改善箇所説明図

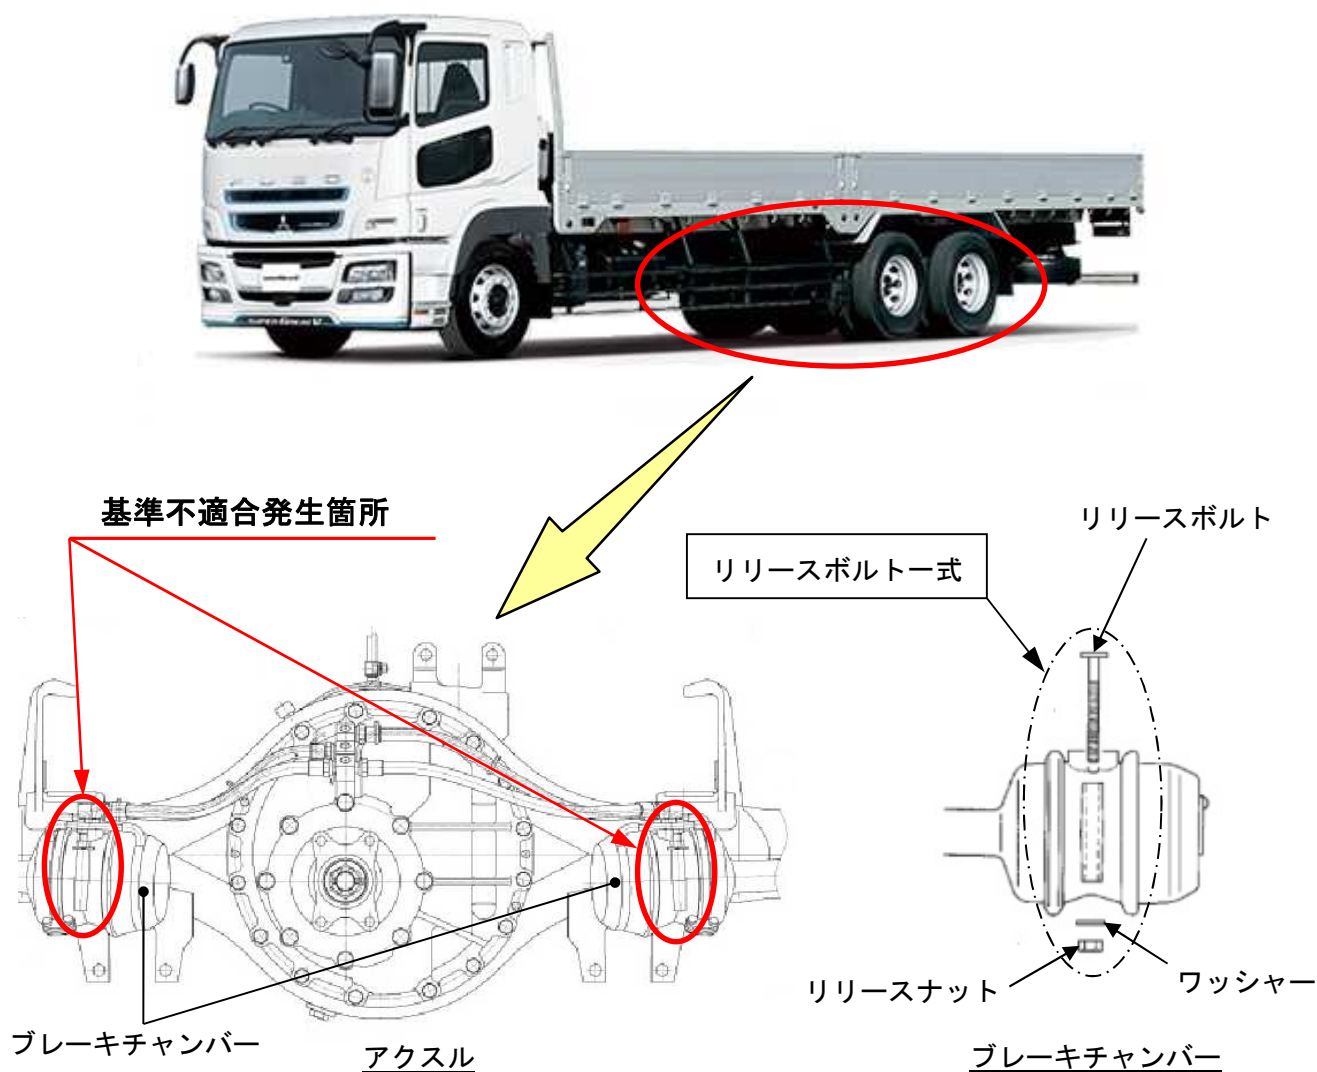
大型トラックにおいて、スプリングブレーキ解除用のリリースボルト一式がブレーキチャンバーに装着されていないものがある。そのため、スプリングブレーキ装置のエア系統が故障しスプリングブレーキが利いた状態になった場合に、スプリングブレーキの解除ができない。

全車両、スプリングブレーキ解除用のリリースボルト一式をブレーキチャンバーに装着する。

注： は追加する部品を示す。
